ИЗМЕНЕНИЯ, ВНЕСЕННЫЕ В МЕЖГОСУДАРСТВЕННЫЕ СТАНДАРТЫ

Изменение № 3 ГОСТ 2.309—73 Единая система конструкторской документации. Обозначения шероховатости поверхностей

Черт. 1

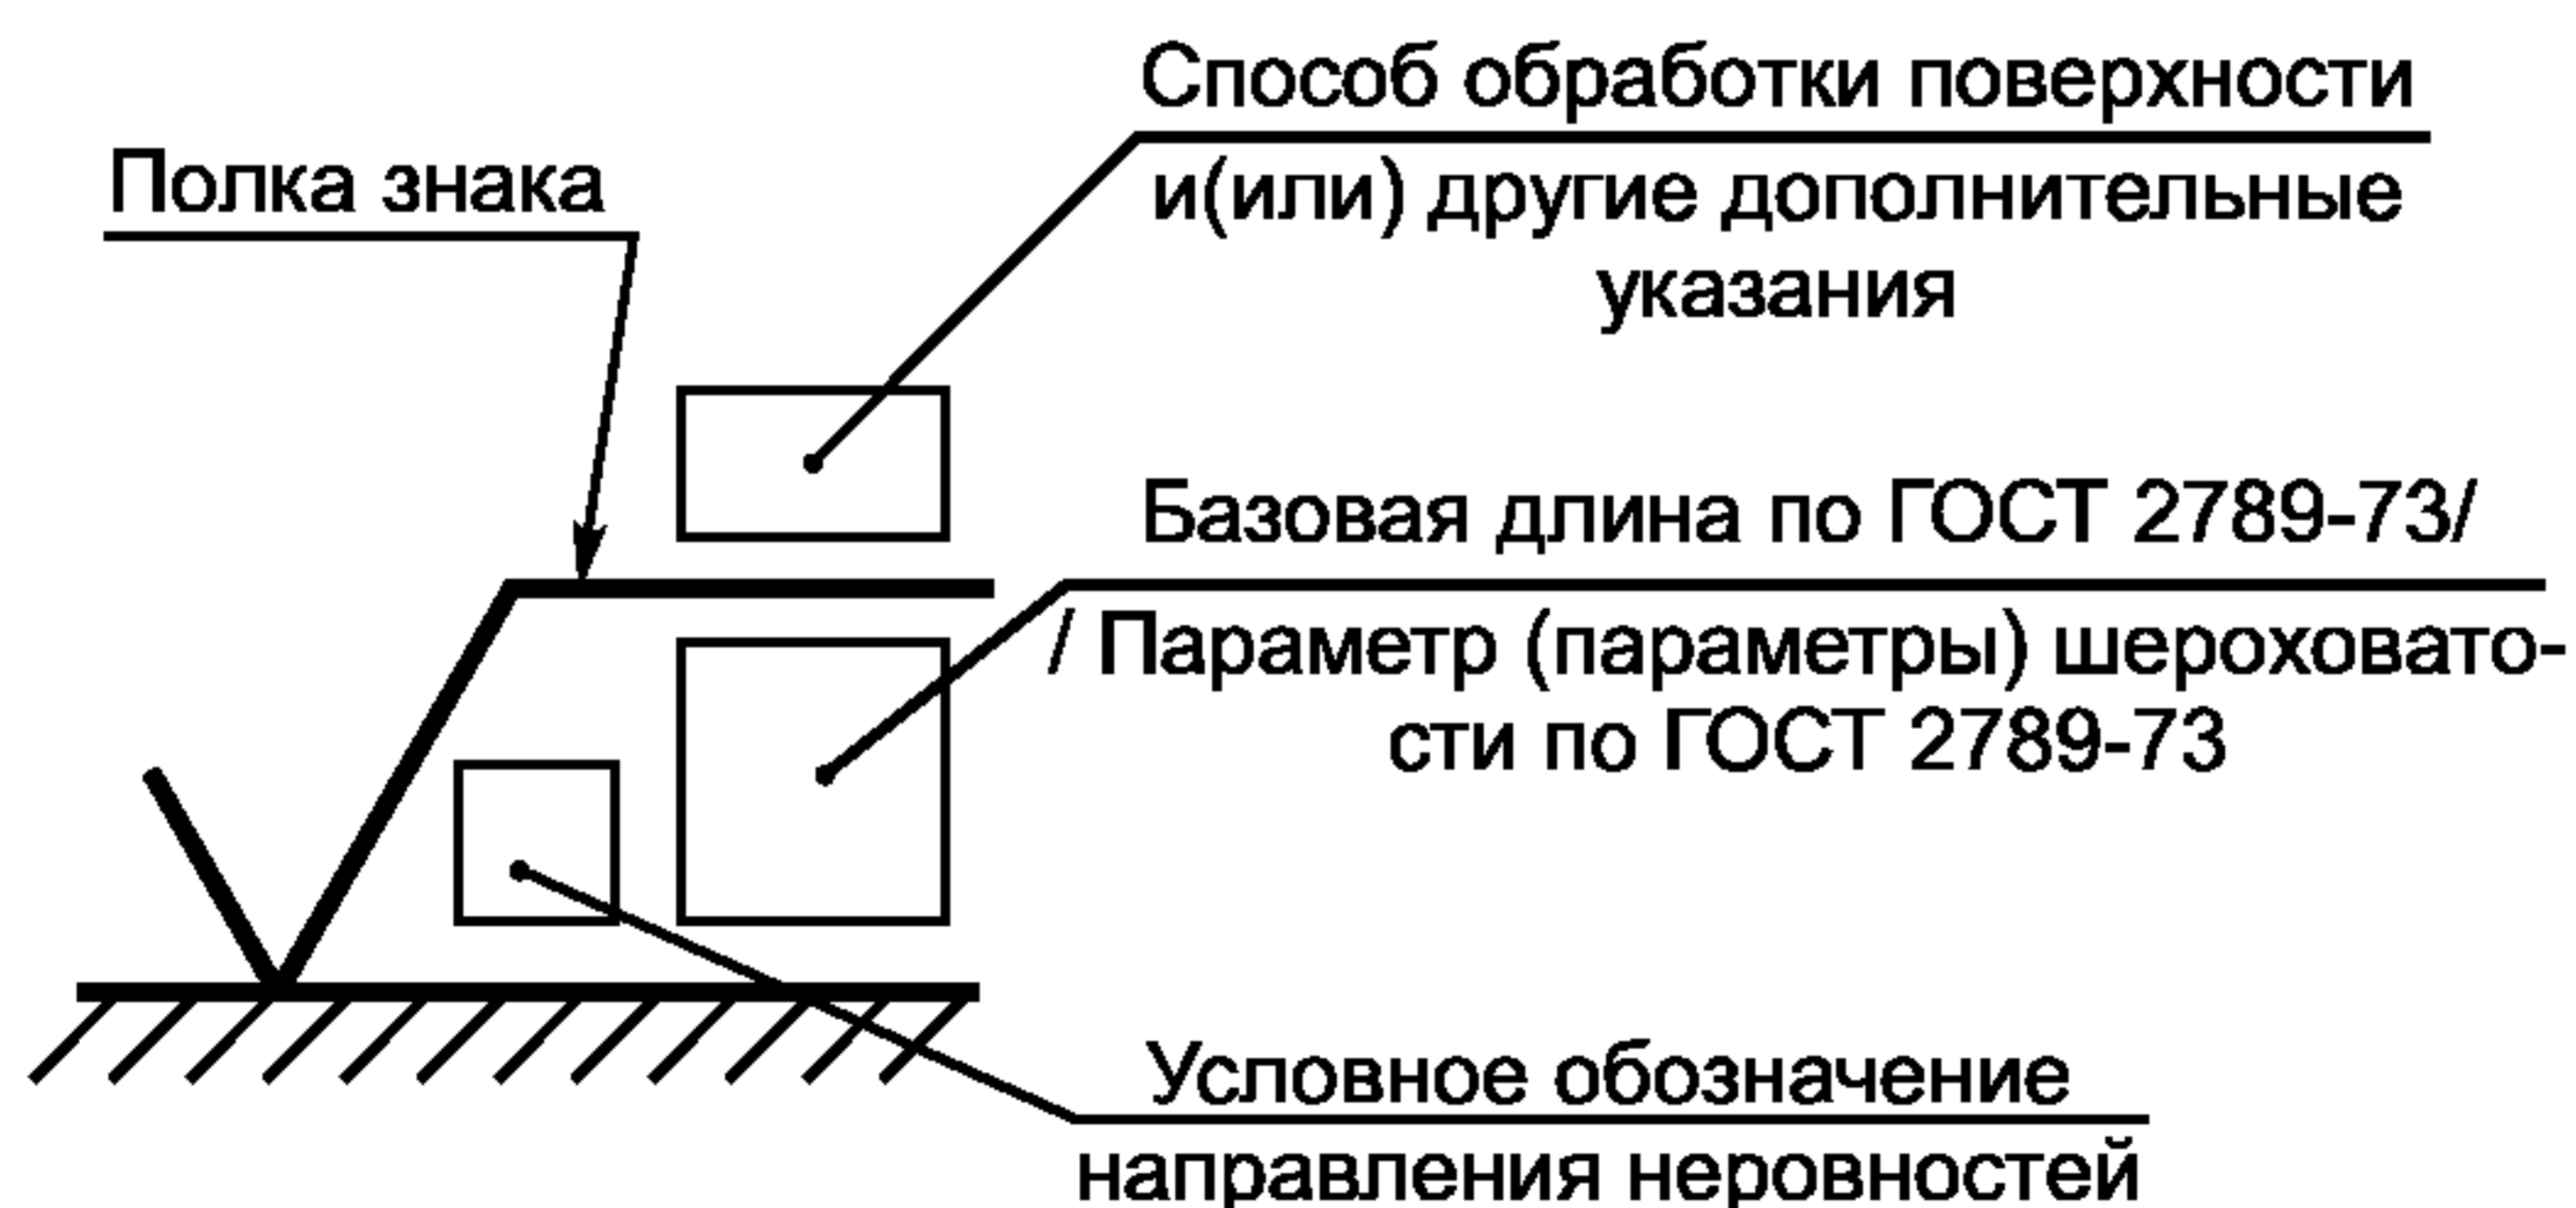
чертеж 1 заменить новым:

Черт. 3».

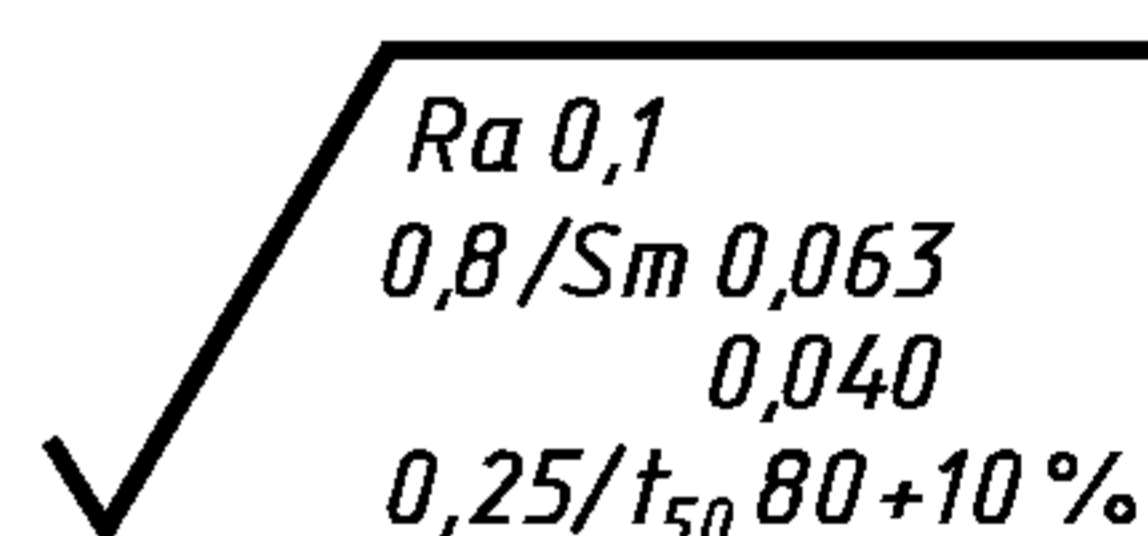
Пункт 1.8. Чертеж 3 заменить новым:

«параметр высоты неровностей профиля

параметр шага неровностей профиля

относительная опорная длина профиля

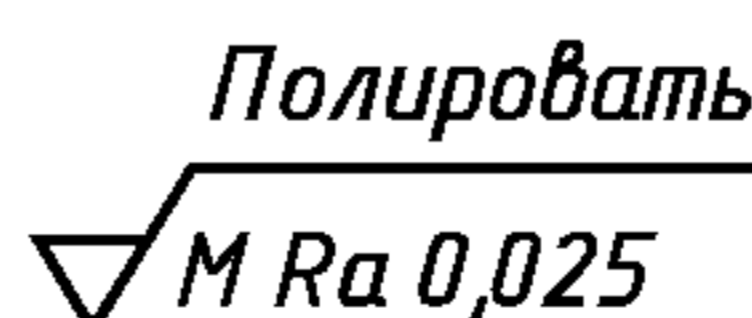
Пункт 1.10. Таблицу дополнить обозначением:

Типы направления неровностей	Обозначение
	\sqrt{P}

Черт. 4

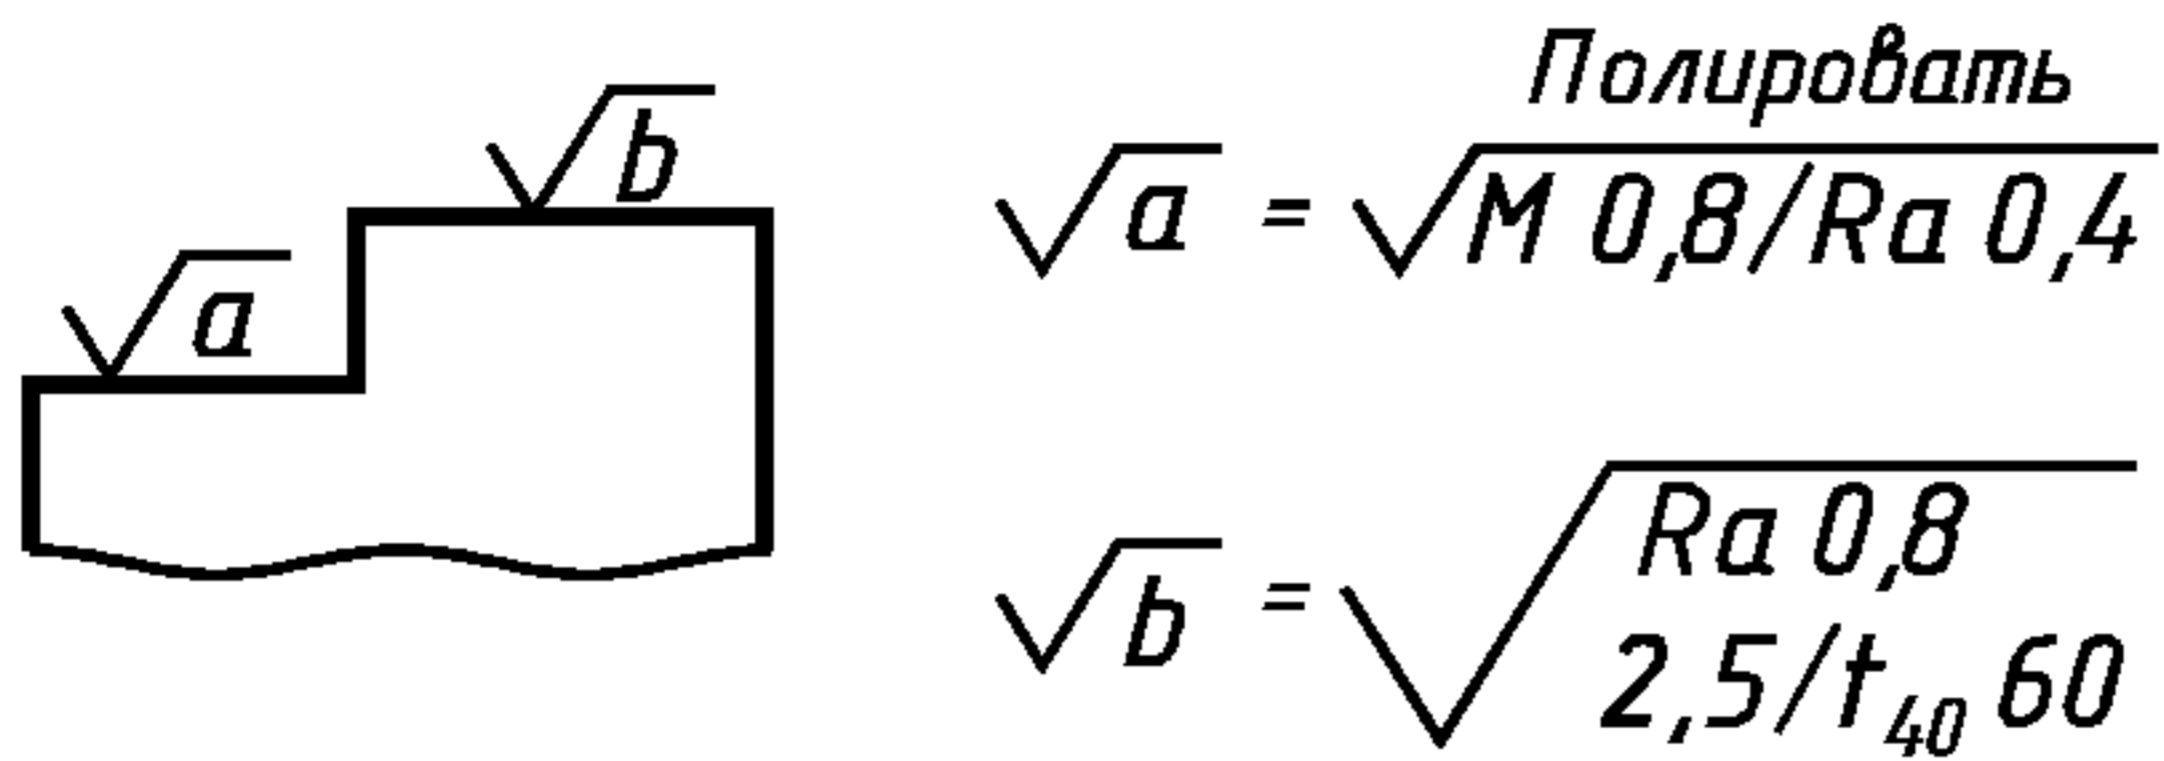
Пункт 1.11. Чертеж 4 заменить новым:

Черт. 7

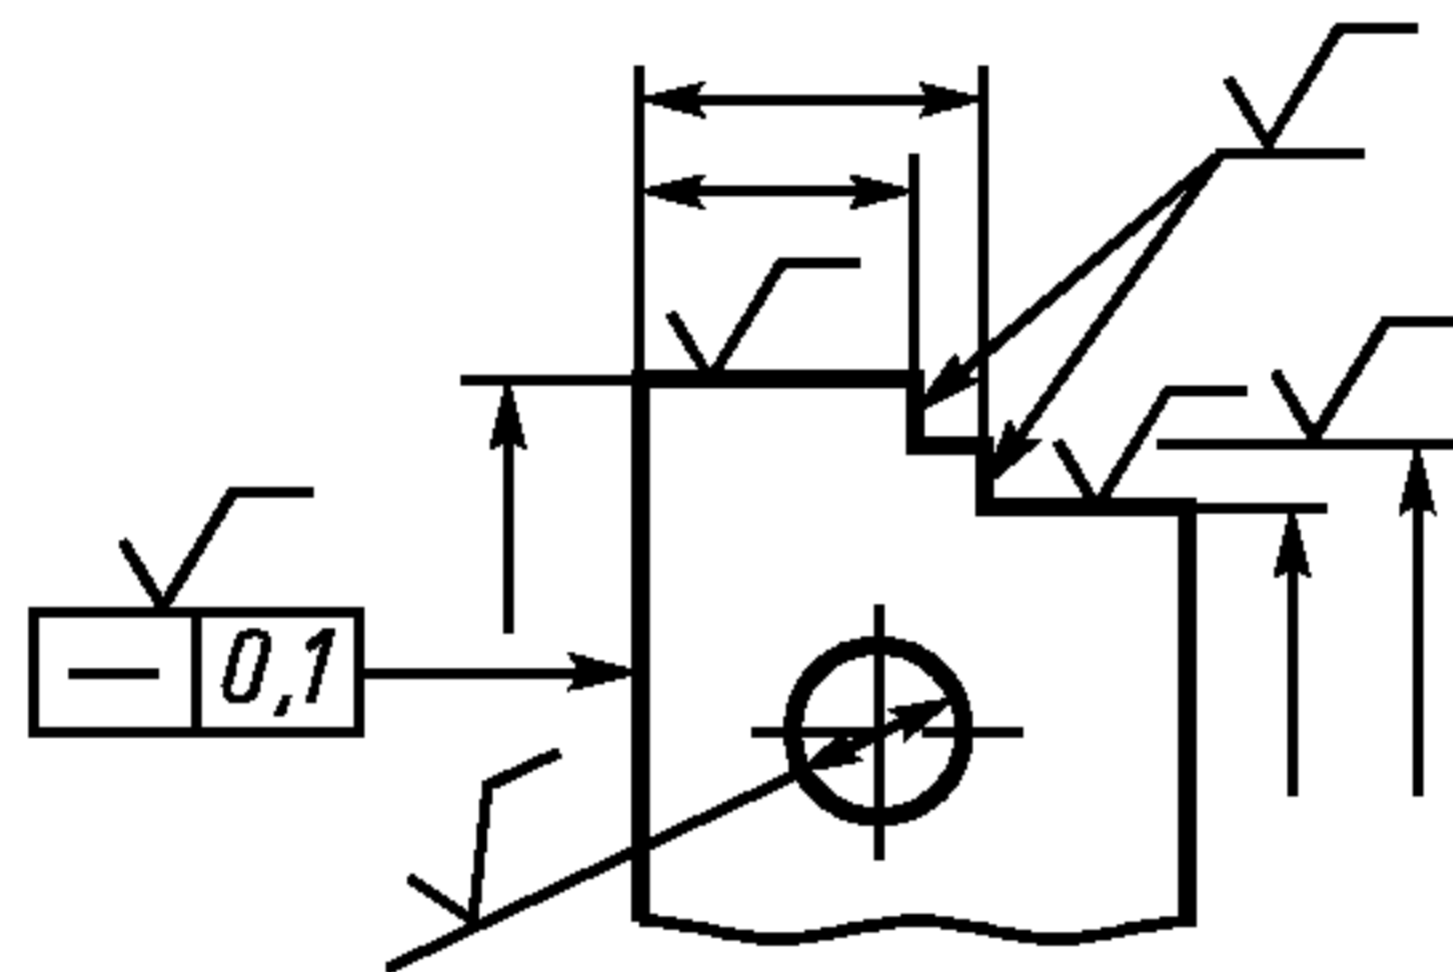
Пункт 2.1. Второй абзац изложить в новой редакции:

чертеж 7 заменить новым:

«Допускается при недостатке места располагать обозначение шероховатости на размерных линиях или на их продолжениях, на рамке допуска формы, а также разрывать выносную линию (черт. 7)»;

Черт. 10

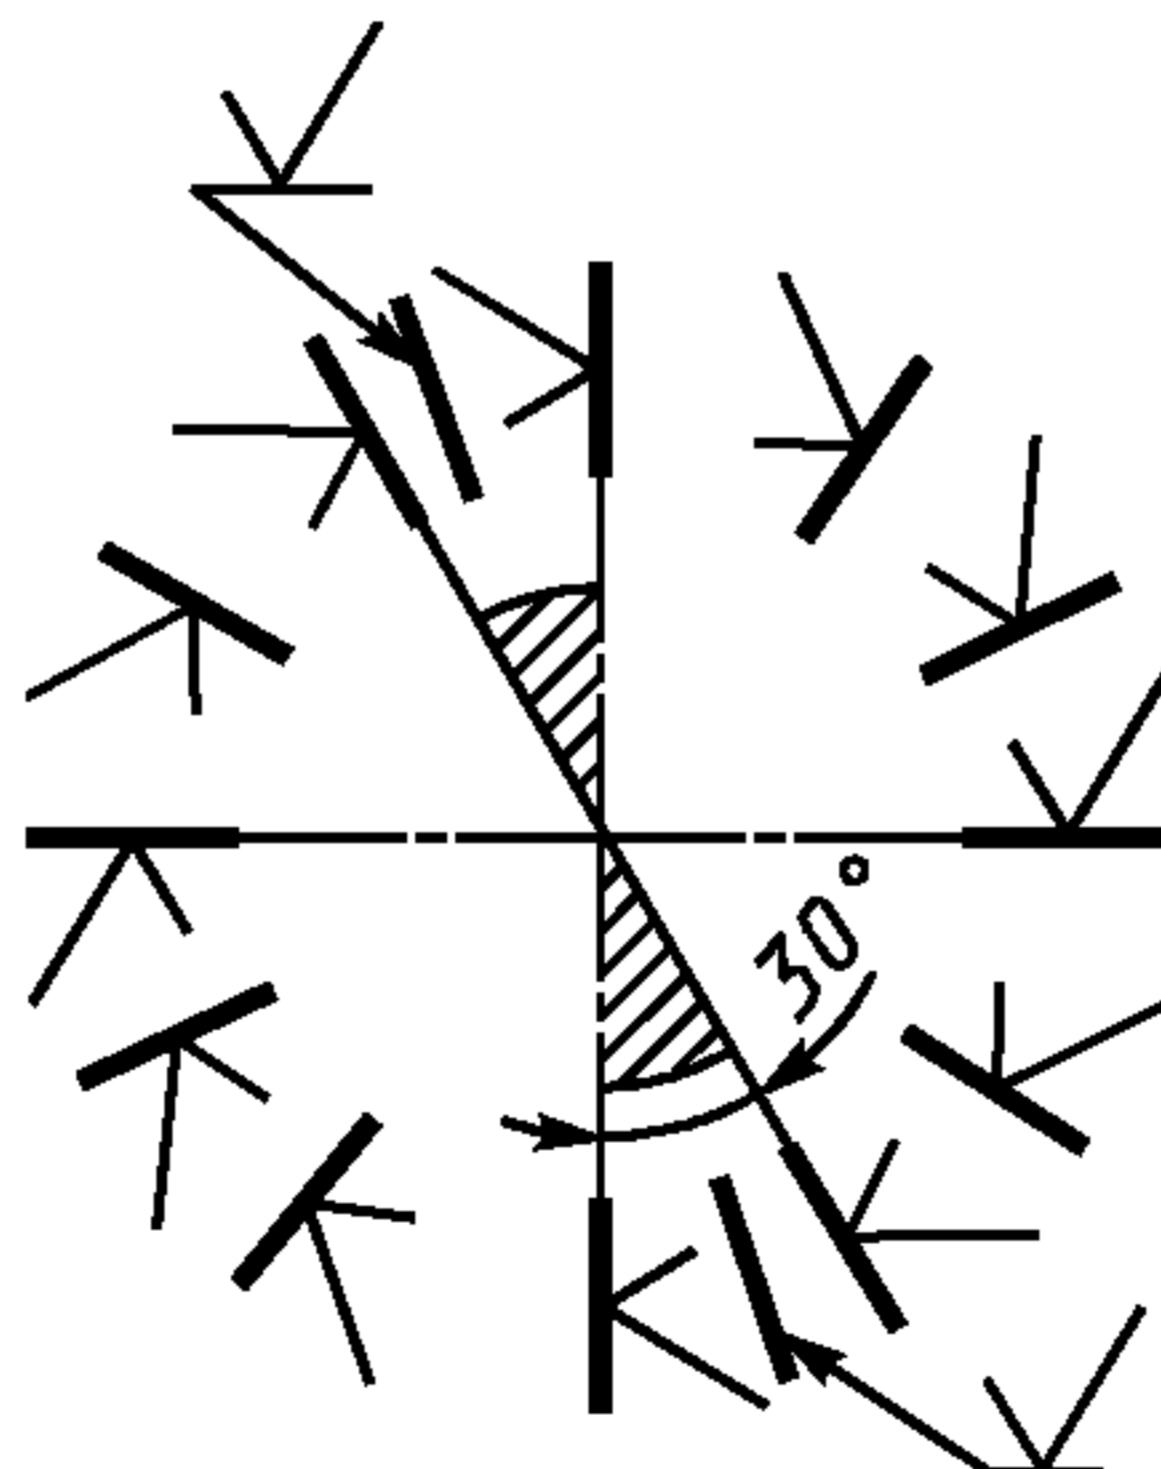
Пункт 2.4. Чертеж 10 заменить новым:

Черт. 12

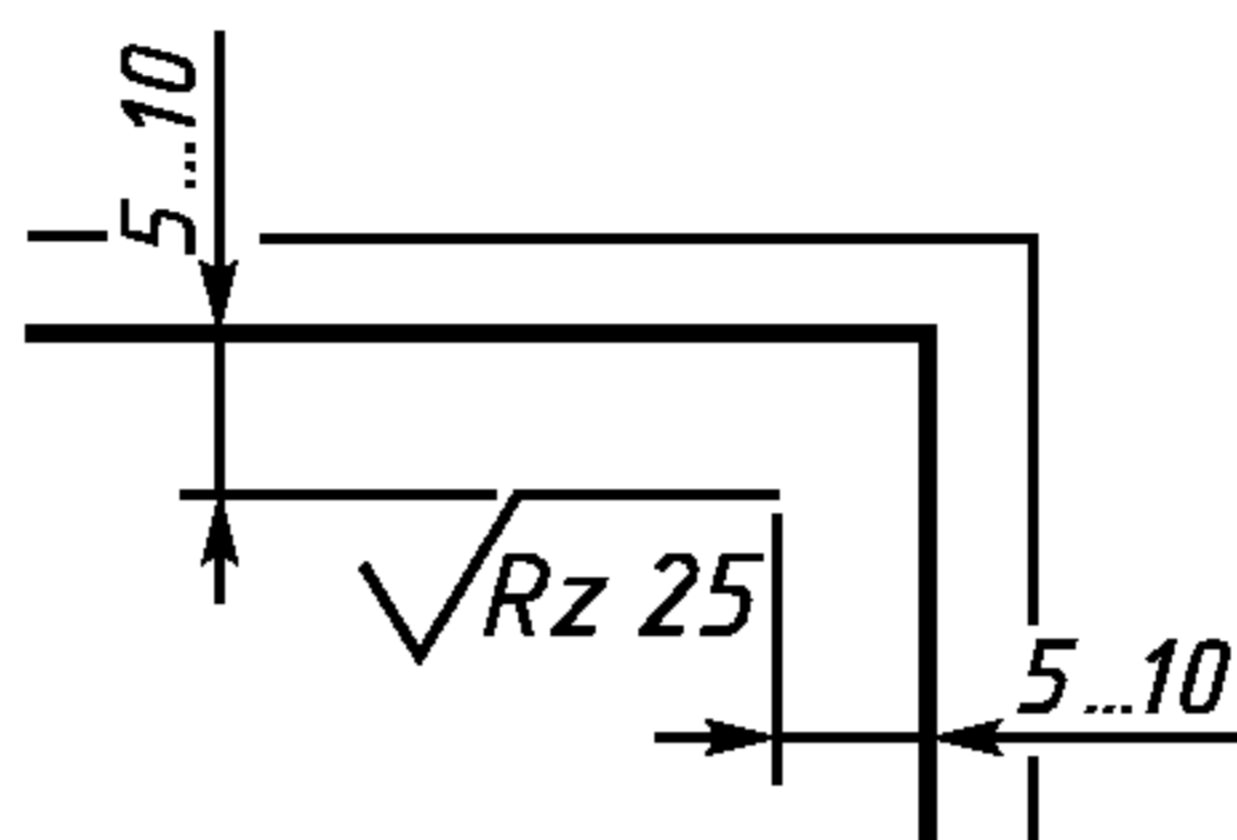
Пункт 2.6. Чертеж 12 заменить новым:
